株式会社 **アバルデータ**

梱包方法変更のお知らせ

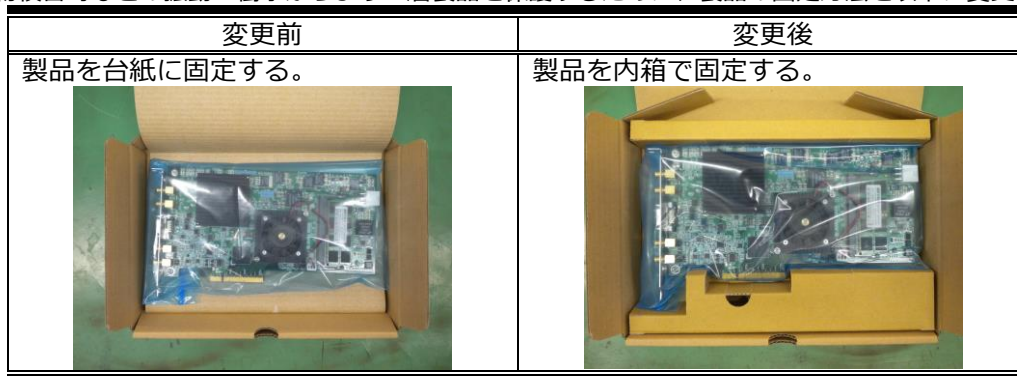
2.1 固定方法の変更

荷物積替時などの振動・衝撃からより一層製品を保護するために、製品の固定方法を以下に変更します。

2.2 静電気対策袋の変更

静電気対策袋の添加剤及びスリップ剤が腐食原因になることから、添加剤とスリップ剤を含まない、持続型帯電防止袋（ノンスリップタイプ）に変更します。
